Tárgy: Kerületi építési szabályzat módosítása

Az előterjesztés célja a Kissvábhegy Kerületi Építési Szabályzatáról szóló 35/2021. (XII. 14.) Budapest Főváros XII. kerület Hegyvidéki Önkormányzat Képviselő-testületének önkormányzati rendelete (a továbbiakban: KÉSZ) módosítása.

ZSOLNA UTCA – ISTENHEGYI ÚT – ZSIBÓI UTCA ÁLTAL HATÁROLT TERÜLETRE VONATKOZÓ KERÜLETI ÉPÍTÉSI SZABÁLYZAT MÓDOSÍTÁSA

**a Zsolna utca – Istenhegyi út – Zsibói utca
által határolt területre vonatkozó Kerületi Építési Szabályzat
módosítása**

EkkKS

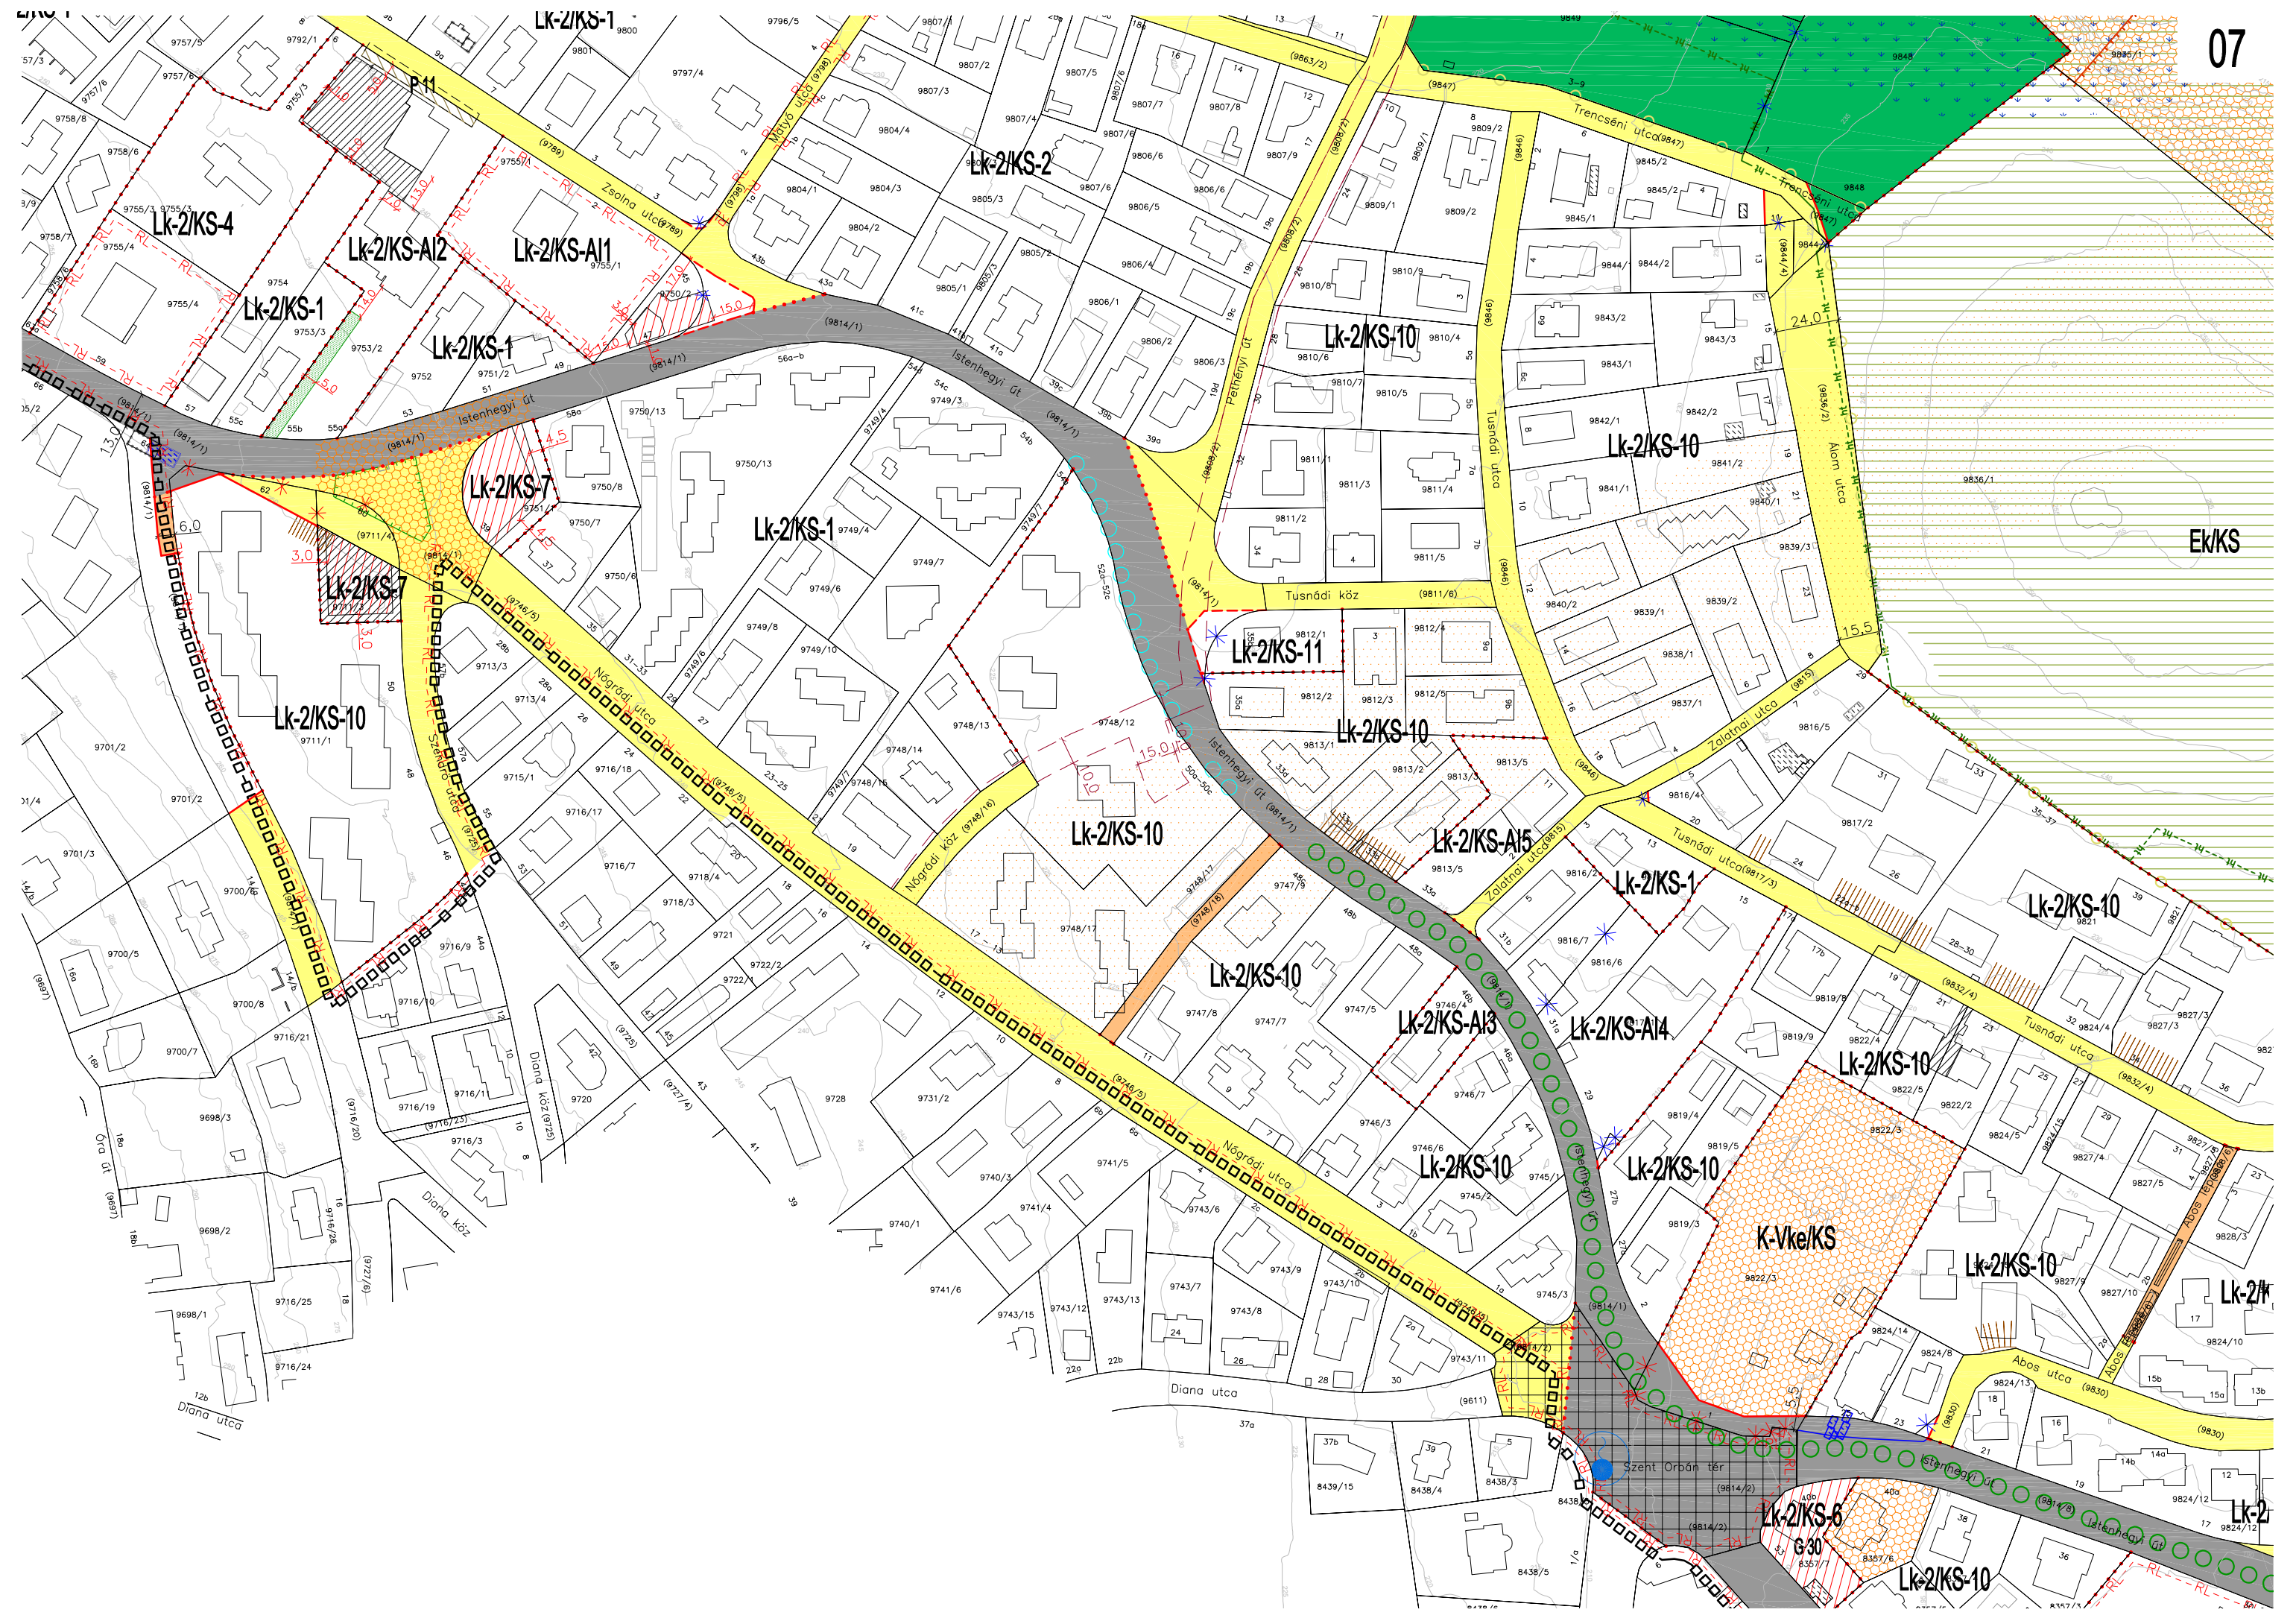
A Kissvábhegy Kerületi Építési Szabályzatról szóló 35/2021. (XII. 14.) önkormányzati rendelet 1. melléklete helyébe az 1. melléklet lép.

A szabályozási tervlap módosítását tartalmazza, amely szerint az *építési hely kizárólag terepszint alatt beépíthető* része módosul.

Hatályos szabályozási terv kivágat

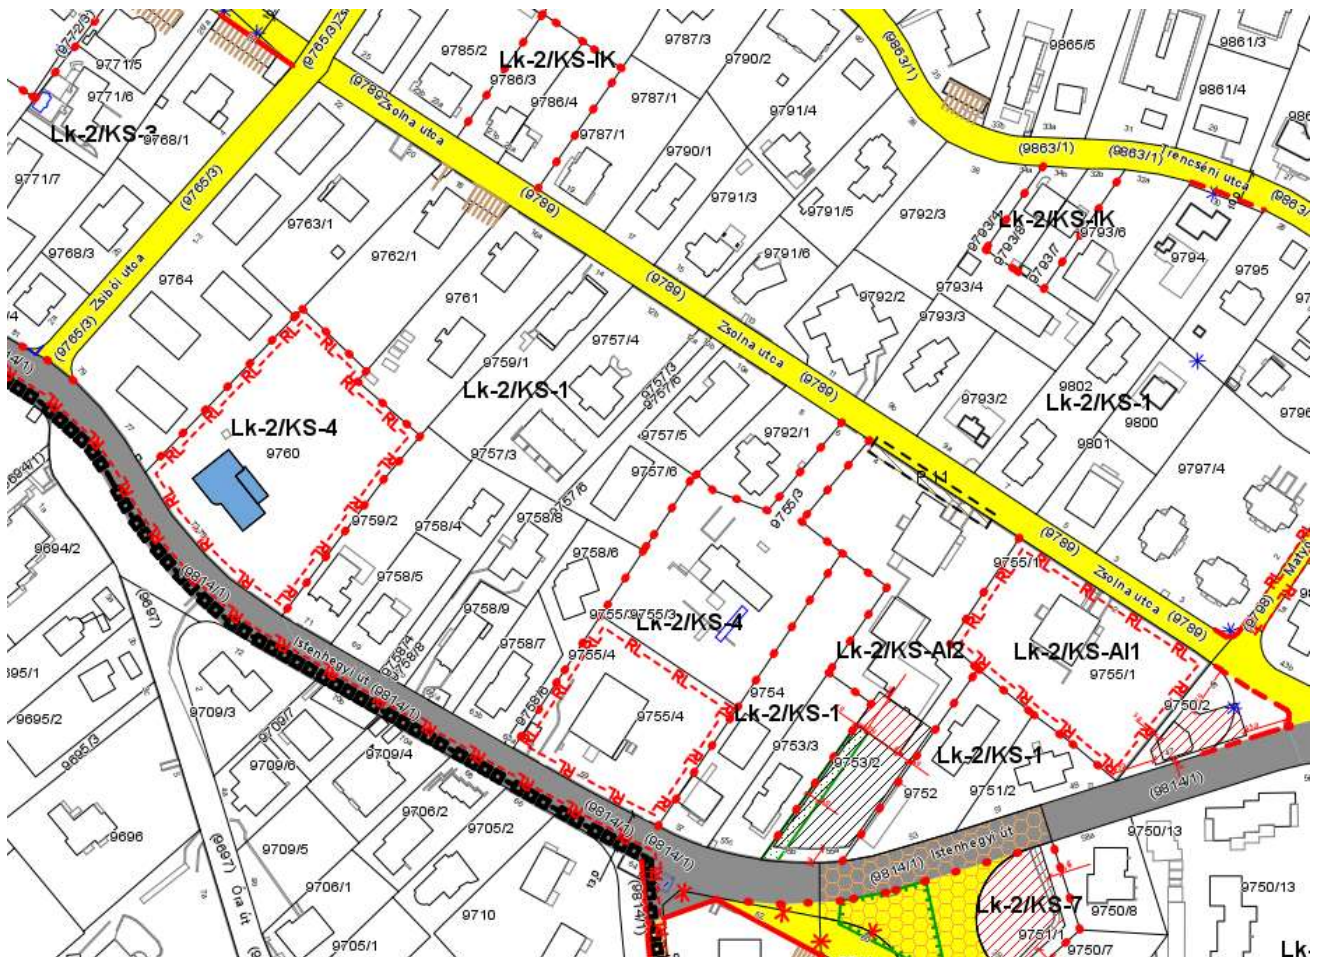
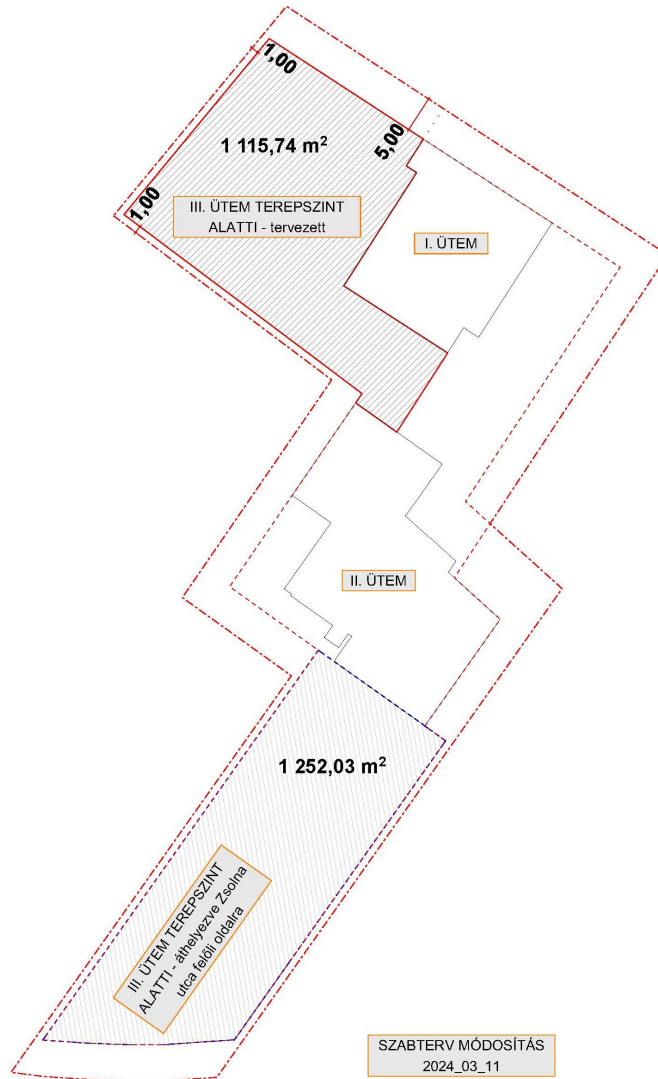
A módosítás során a beépítési paraméterek nem kerülnek változtatásra. A Szabályozási tervlapon az építési hely jelölés törlésre kerül és a terepszint alatti építési hely - a területének csökkentésével - áthelyezésre kerül a Zsolna utca felőli oldalra.
